3 1 川 監 公 第 4 号

監査の結果について（公表）

## 定期（工事）監査の結果

環境局、建設緑政局、港湾局

本工事の誘導用ブロックの状態

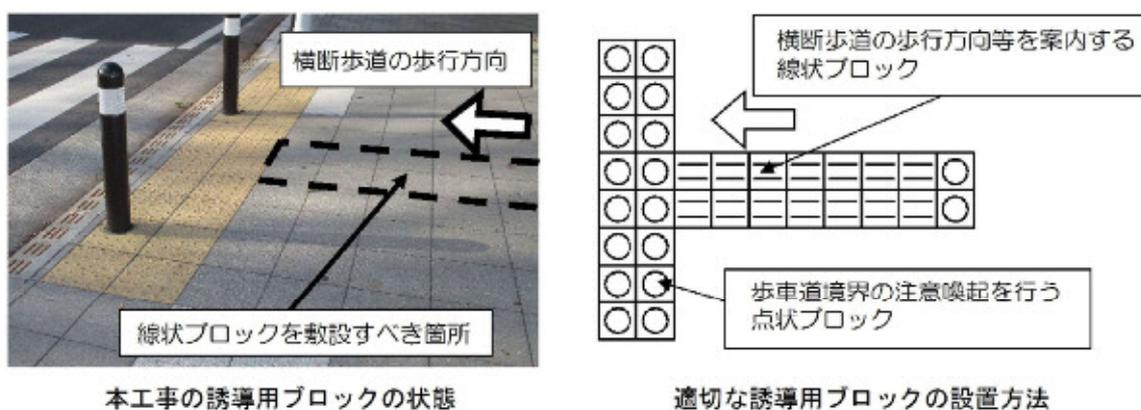
道路における誘導用ブロックの形状や設置方法を定めた「視覚障害者誘導用ブロック設置指針・同解説」（以下「指針」という。）によると、横断歩道部では歩車道の境界を注意喚起する点状ブロックと横断歩道の歩行方向や中心部を案内する線状ブロックを敷設することとしているが、本工事では点状ブロックのみで線状ブロックを敷設していない箇所があった。

監督員は、請負者から事前に提出された誘導用ブロックの敷設図が指針とは異なる設置方法となっていたが、指針の理解が不十分であったことから適切に敷設するよう指導を行っていなかった。

視覚障害者の安全な移動に支障をきたすことのないよう、指針を十分に理解し適切に工事を行われたい。

また、指針の設置方法とは異なる現在の状態については、速やかに改善されたい。

適切な誘導用ブロックの設置方法
